東海第二発電所
新規制基準への適合性に係る
主な変更点について
(コメント回答)

平成30年2月6日
日本原子力発電株式会社

1/23の審査会合での説明にて指摘がありました以下の項目につき回答、および報告致します。

図3 ALCパネルの位置(廃棄物処理建屋)

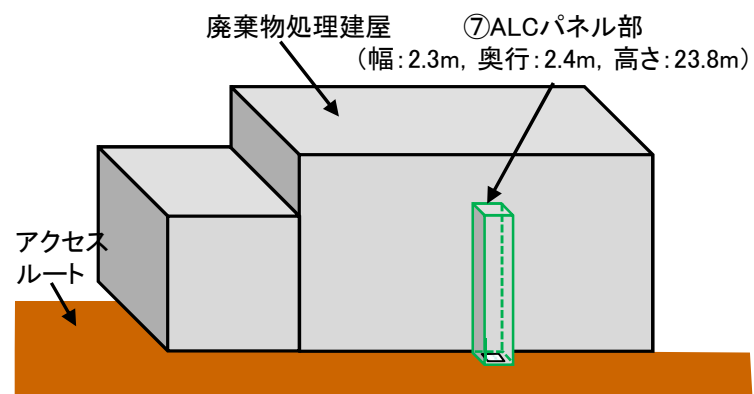
- ◆ ドラムヤードのドラム缶等を仕分けるために廃棄物処理建屋3FL(仕分けエリア)まで移動させる必要があることから、搬出入専用の昇降装置(ALCパネル部)を設置

原子炉建屋付属棟中3階平面図

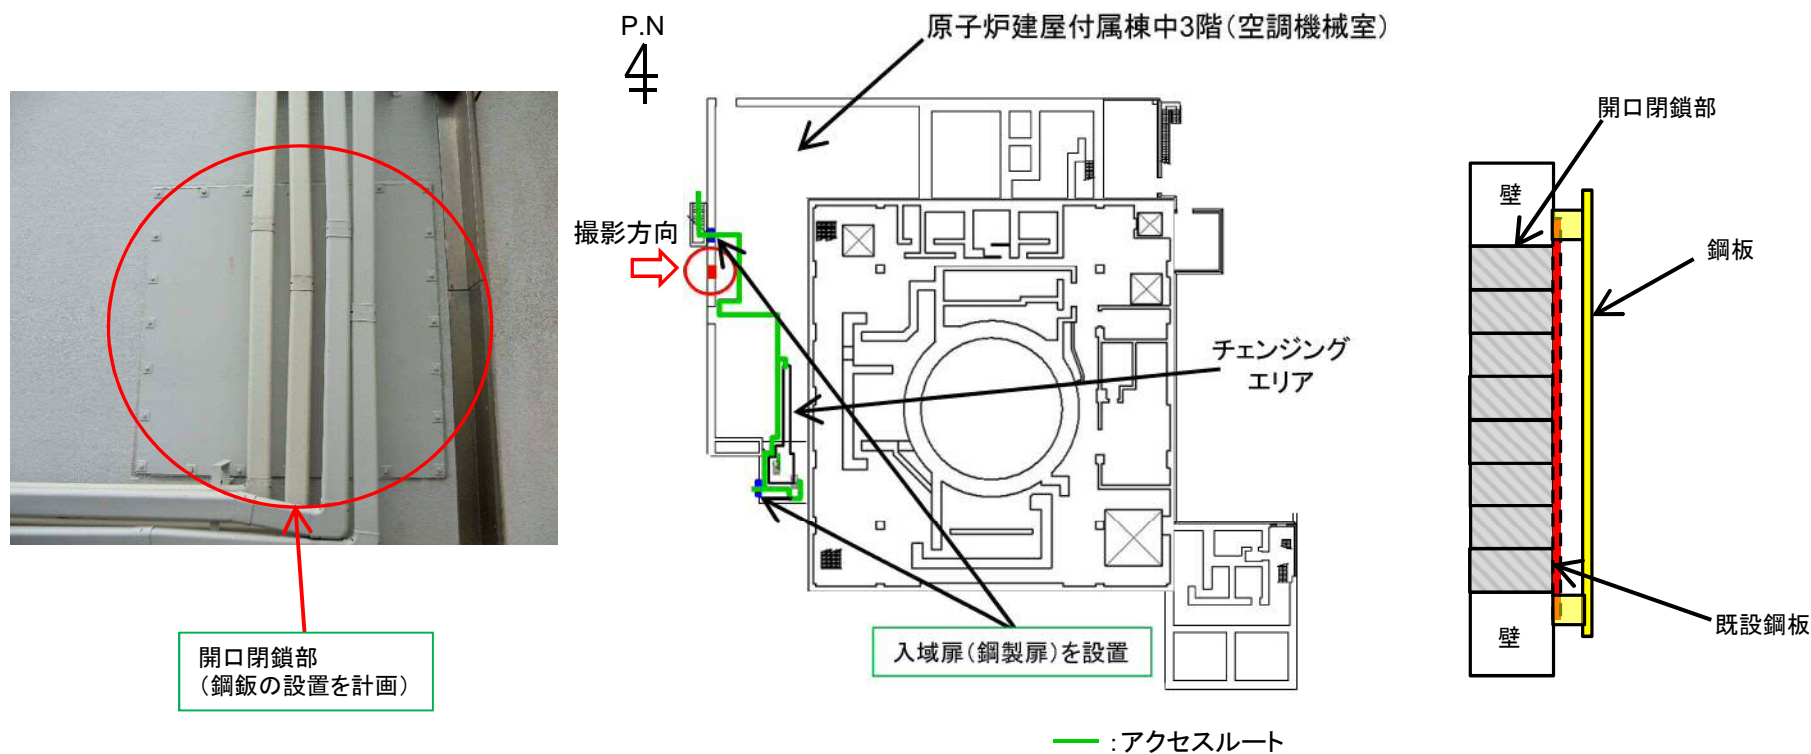
- 現場調査において、原子炉建屋付属棟中3階(空調機械室)の壁面の一部に開口閉鎖部※があることを確認した。
- 開口閉鎖部に竜巻飛来物が衝突した場合、アクセスルートの環境条件への影響及び中央制御室換気系機器に損傷を与える恐れがあることから、開口閉鎖部の竜巻防護対策を計画する。

対策案(黄色箇所を設置)

【参考】 原子炉建屋廃棄物処理棟内間仕切壁について

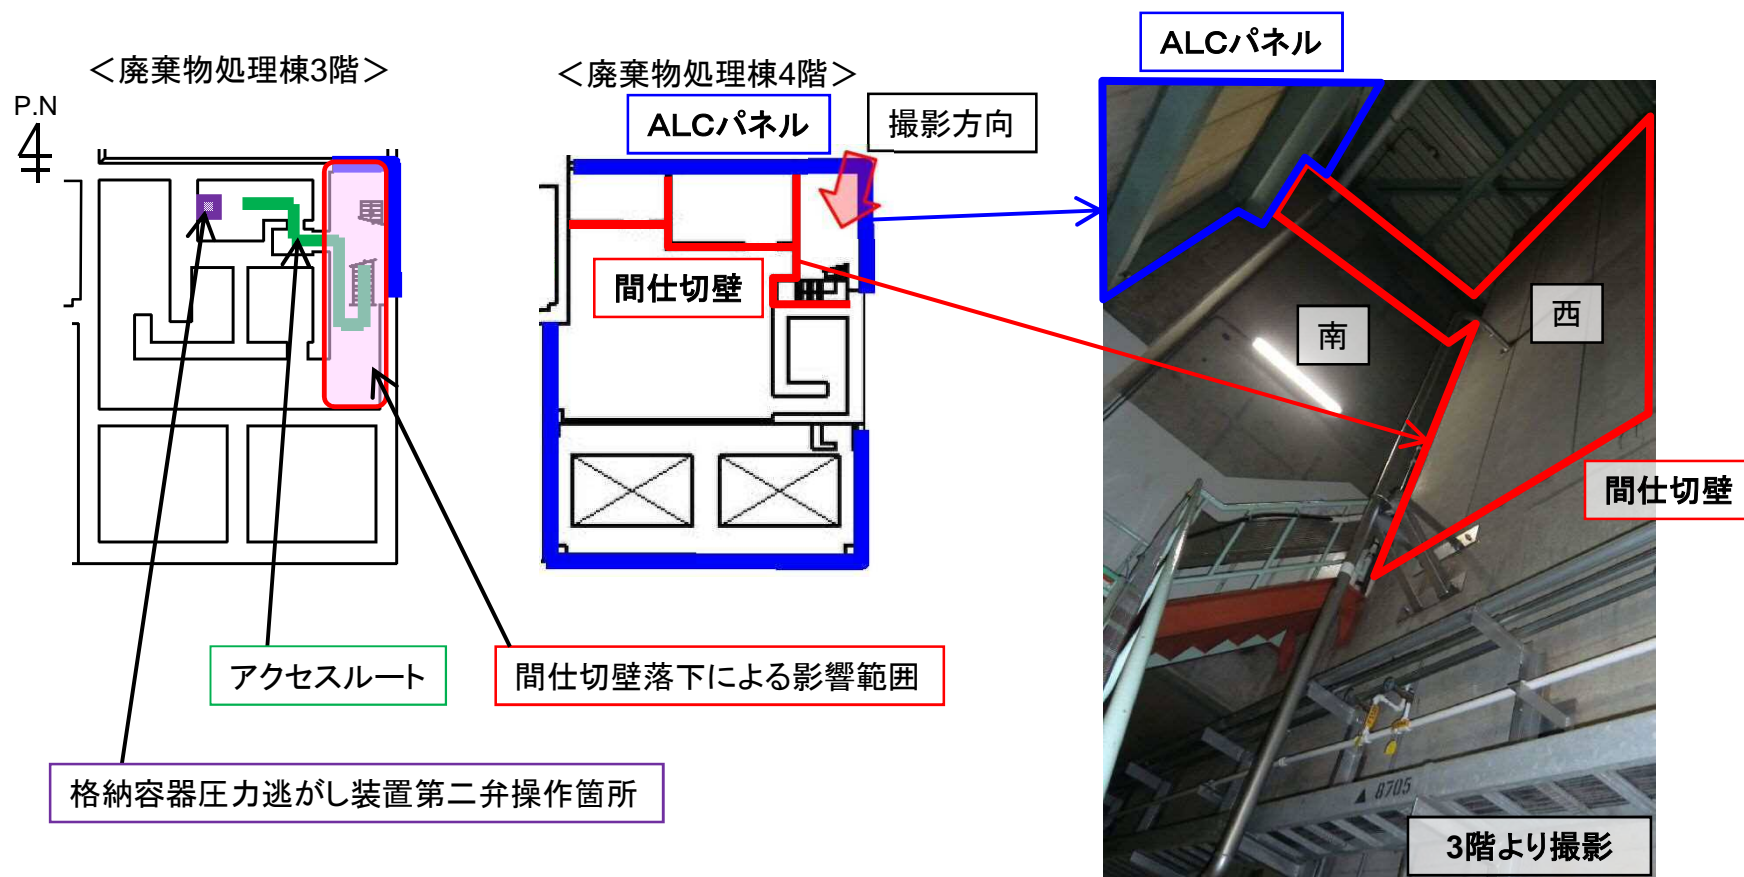
- 現場調査において、廃棄物処理棟3階の格納容器圧力逃がし装置第二弁手動操作箇所に向かうためのアクセスルートの上部に、地震時に落下する可能性のある間仕切壁(フレキシブルボード※)が設置されていることを確認した。
- 当該間仕切壁の落下によるアクセスルートへの影響を回避するため、アクセスルート側への倒壊を抑止するサポートの設置等の対策を計画する。

建屋排気口への飛来物防護対策(イメージ)

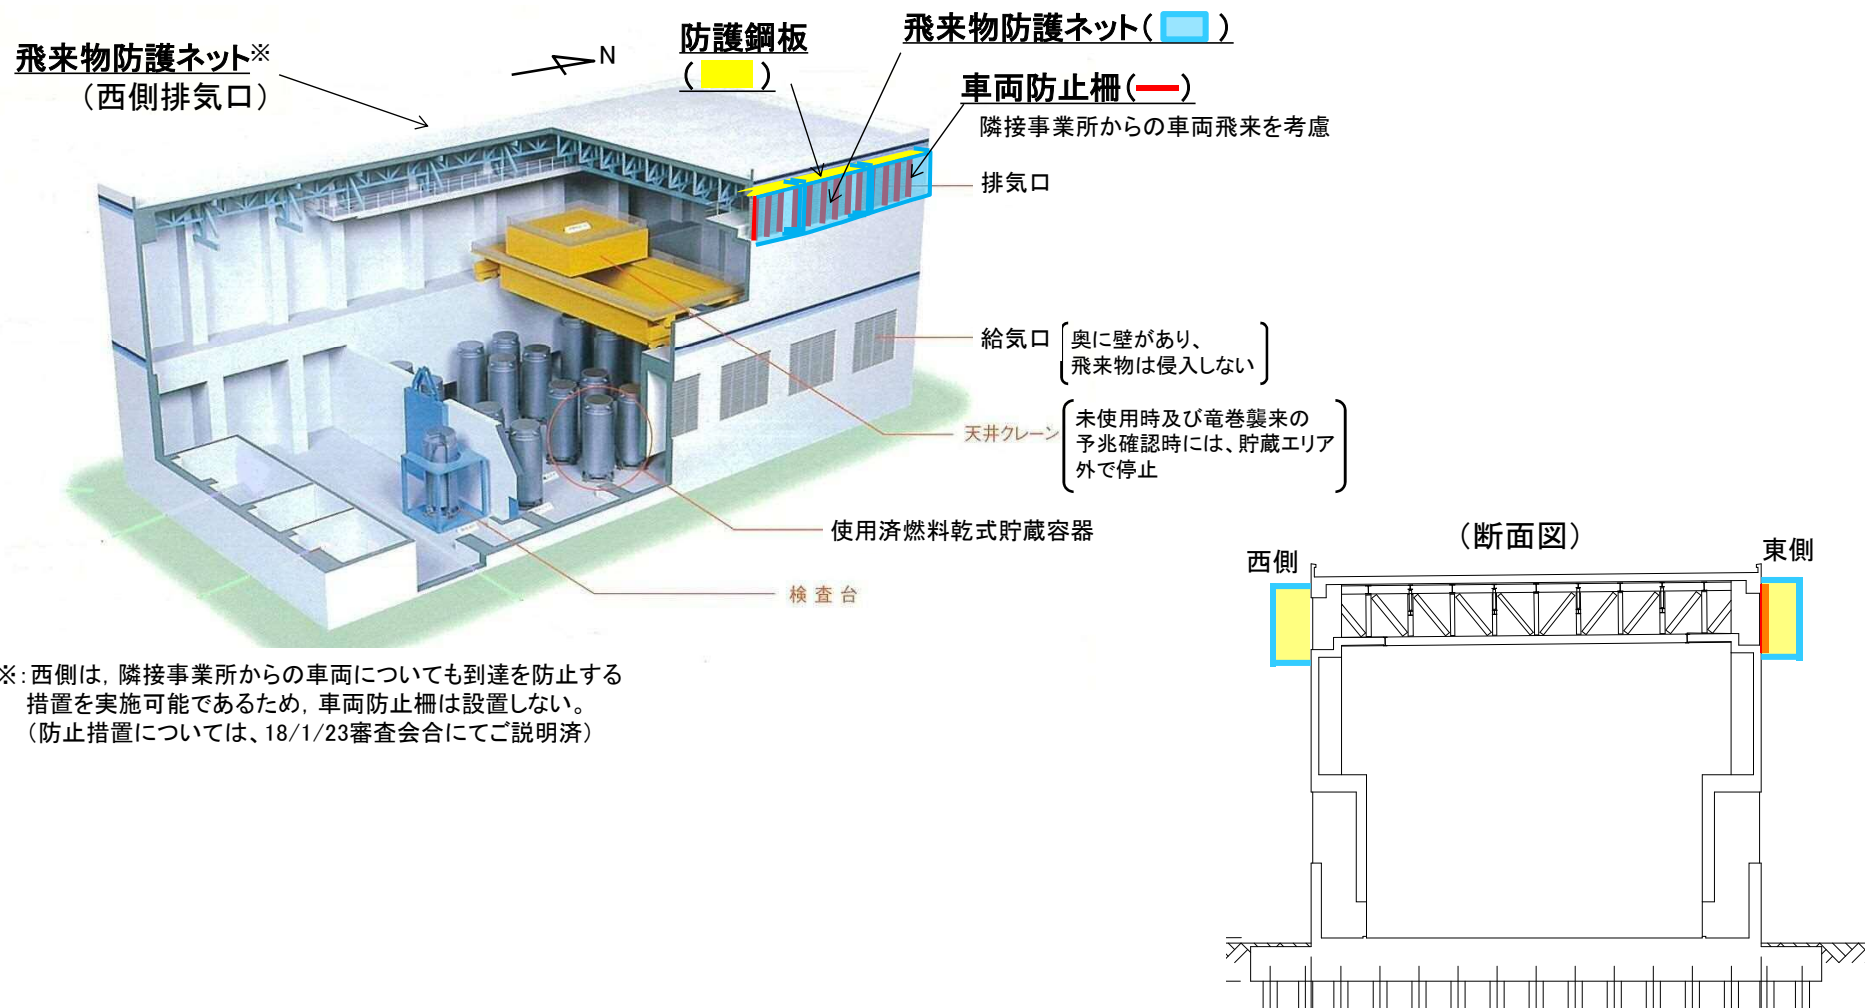
使用済燃料乾式貯蔵容器については、使用済燃料乾式貯蔵建屋の排気口から侵入する設計飛来物の衝突を想定した上で、機能維持が可能な設計とする方針としていたが、飛来物が衝突しない設計に見直す。(下表のとおり)

使用済燃料乾式貯蔵容器は堅牢な構造であるが、重要度の高い安全機能を有する設備であることに鑑み、竜巻荷重を直接作用させない設計とし、機能維持をより確実に担保することが適切であると判断したため。

竜巻荷重	当初の設計方針	見直し後の設計方針【次頁参照】
設計飛来物(鋼製材)※1	貯蔵容器への衝突を想定した上で、容器の機能を維持する設計とする	建屋の排気口(東側及び西側壁面に設置)に、飛来物防護設備を設置し、 飛来物が衝突しない設計とする
隣接事業所からの車両※2	建屋内に侵入しないため考慮不要(排気口には僅かに届かない)	同上 (設計飛来物に対する防護の実施と、評価の不確実性を考慮し、安全側に対策を実施)
風荷重	建屋により遮られるため考慮不要	同左

※: 西側は、隣接事業所からの車両についても到達を防止する措置を実施可能であるため、車両防止柵は設置しない。
(防止措置については、18/1/23審査会合にてご説明済)
